玄海原子力発電所の発電用原子炉設置変更許可申請書

(3 号 及 び 4 号 発 電 用 原 子 炉 施 設 の 変 更)

4号炉において、取替燃料として燃料集合体最高燃焼度が55,000MWd/tの高燃焼度燃料を使用するため、関連する記載事項の一部を変更する。

第 10.3 図 解析に使用したドップラ出力係数

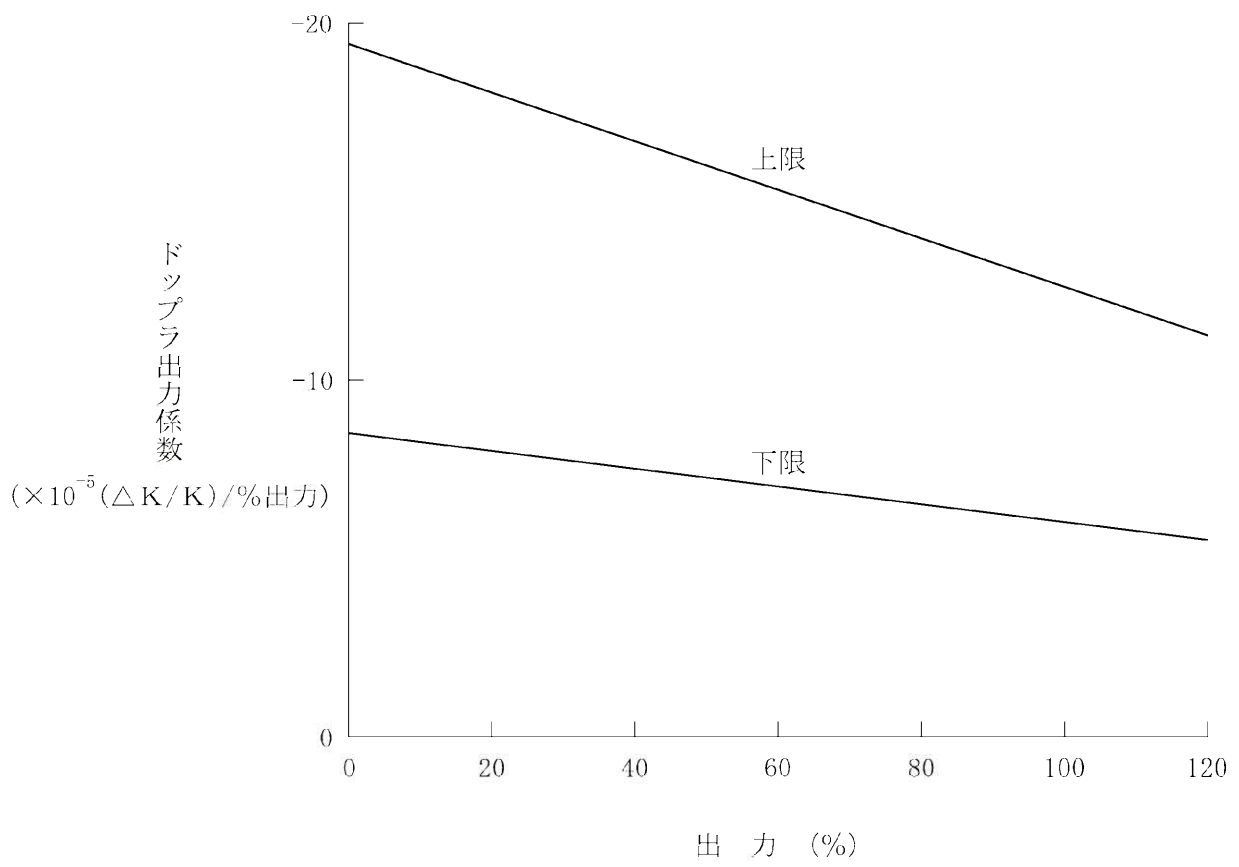
減速材密度係数は、出力運転状態からの解析では、サイクル初期からサイクル末期を含み、 $0 \sim 0.51 (\Delta K / K) / (g / cm^3)$ の範囲の値を使用し、ドップラ出力係数は第 10.3 図に示す値を用いる。

(b) 減速材密度係数は $0 (\Delta K / K) / (g / cm^3)$ とし、ドップラ出力係数は第 10.3 図の下限の値とする。

申請書図面のうち、下記図面を変更又は追加する。

第 10.4 図 解析に使用したドップラ温度係数

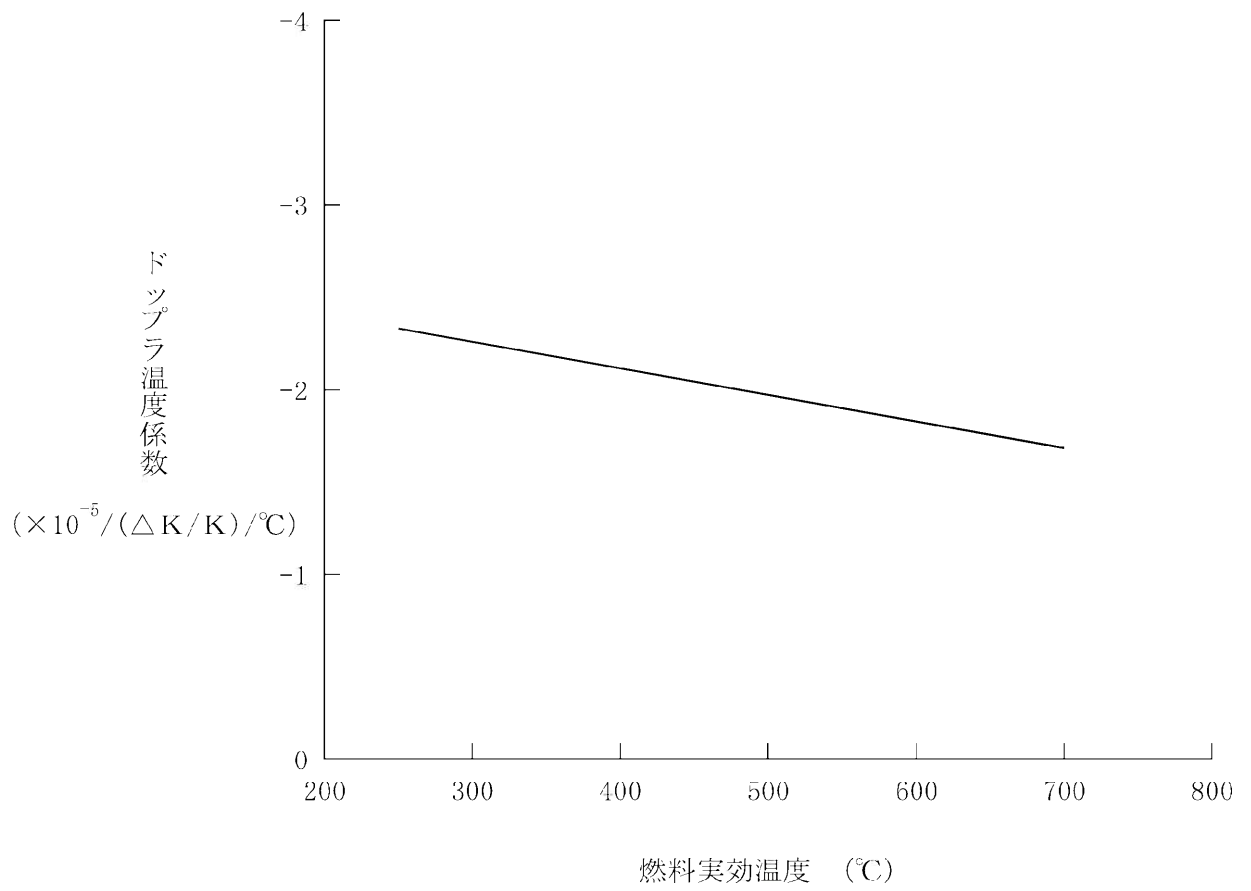
(e) ドップラ係数は、第 10.4 図に示すとおり燃料実効温度の関数として考慮し、絶対値が小さめの値とする。

第 10.5 図 解析に使用した減速材密度反応度欠損

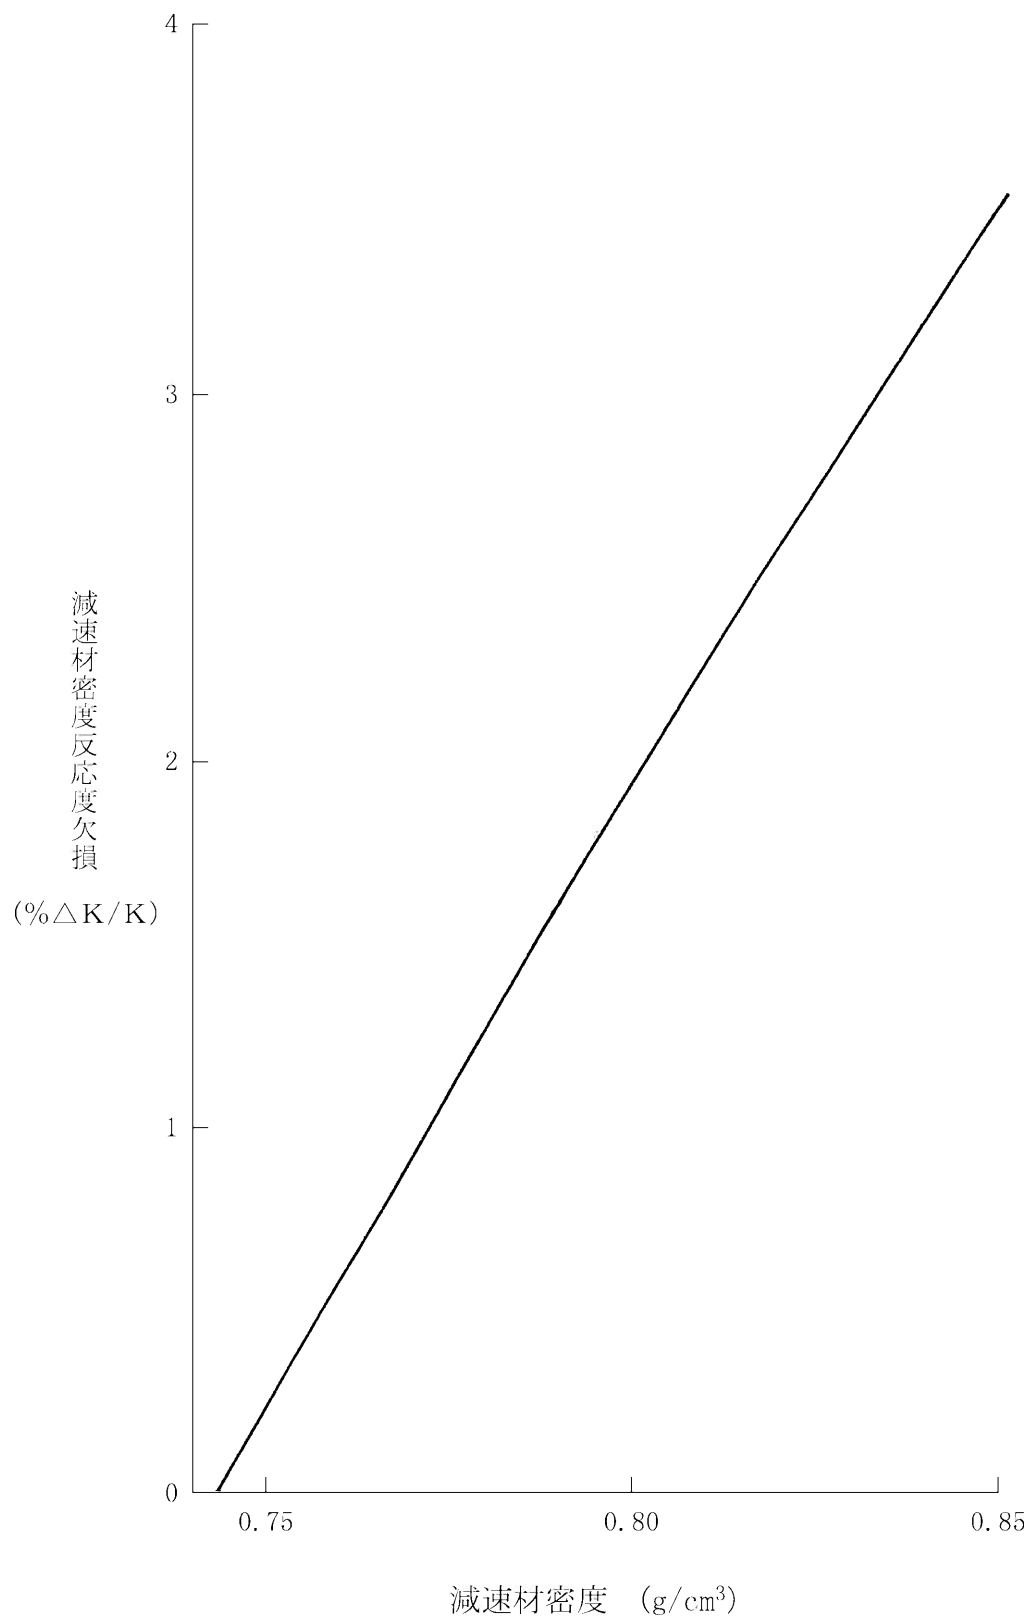
減速材密度変化による反応度効果は、第10.5図に示すように減速材の密度の関数として与える。また、ドップラ出力係数による反応度効果は、第10.6図に示すように出力の関数として与える。
